Erläuterungsbericht

380-kV-Höchstspannungsfreileitung

Abschnitt: Pkt. Haddorfer See – Pkt. Meppen

2. Deckblattänderung

Abbildung 1: Auszug aus angepasster Anlage 7.1.9 DB2, Blatt 14

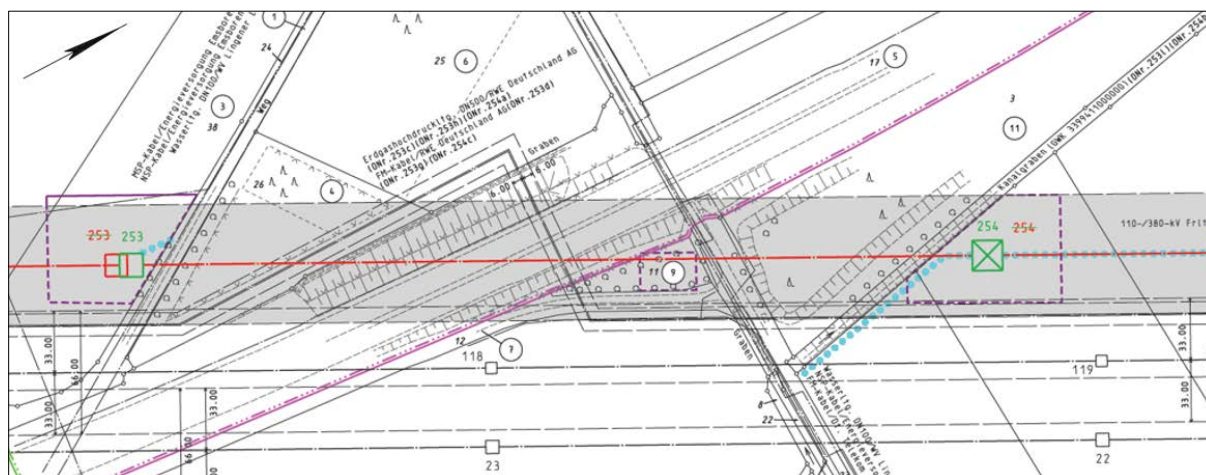
2.2 Geringfügige Verschiebung des Maststandortes Nr. 253

Aufgrund der reduzierten Masthöhen und der Querung der BAB 31 muss zur Einhaltung der Sicherheitsabstände der Mast Nr. 253 geringfügig entlang der Leitungsachse verschoben werden (siehe Abbildung 1).

Das Spannungsfeld zwischen den Masten Nr. 253 und 254 reduziert sich entsprechend von 465,3 m auf 457,3 m.

Der Standort des Mastes Nr. 253 verbleibt auf dem bisher betroffenen Flurstück (Gemarkung Bernte, Flur 11, Flurstück 38). Auch Zuwegungen und temporäre Arbeitsflächen, sowie die Breite des Schutzstreifens bleiben unverändert.
